BULLETIN D'INFORMATION

Bulletin n°03-2004 - Niveau : ➡

Modification de la fixation du radiateur d'huile des moteurs 912 et 912 S

Concerne : tous les moteurs Rotax 912 et 912 S

A- Ancien montage

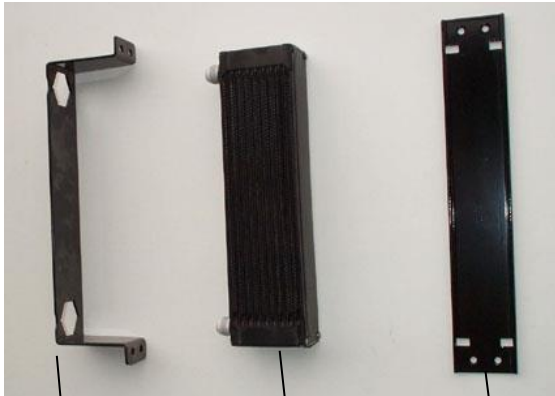
Cause : une fissure a été constatée au pied du radiateur d'huile, au niveau d'une des pattes de fixation. Il est fort probable qu'un suintement existait depuis longtemps et que la dernière Prévot ait été « rapide ». Les deux pattes inférieures du radiateur d'huile présentaient une trace de pliage. Le radiateur d'huile avait reçu une forte contrainte, anormale, vers l'avant. La machine a été probablement poussée par le radiateur d'huile (Ancien montage : CF Page 2/2- cliché A)

- 1° Une première modification du système de fixation du radiateur d'huile a été effectuée en renforçant la fixation par une plaque en partie supérieure reliée par 4 entretoises taraudées à la fixation inférieure (CF Page 2/2-cliché B)
- 2° Puis la fixation a été totalement modifiée. Les pattes inférieures du radiateur d'huile sont coupées. Le radiateur d'huile est fixé par une bride en deux parties. (CF Page 2/2-cliché C). Ces pièces sont disponibles pour les anciens modèles de radiateurs (hauteur 75 mm ou 50 mm).
- 3° A compter du tricycle n°169 (Janvier 2004) le nouveau montage utilise des radiateurs d'huile pouvant se fixer au niveau des sorties d'huile. Le système de bride en deux parties a été conservée (CF Page 2/2-cliché D).
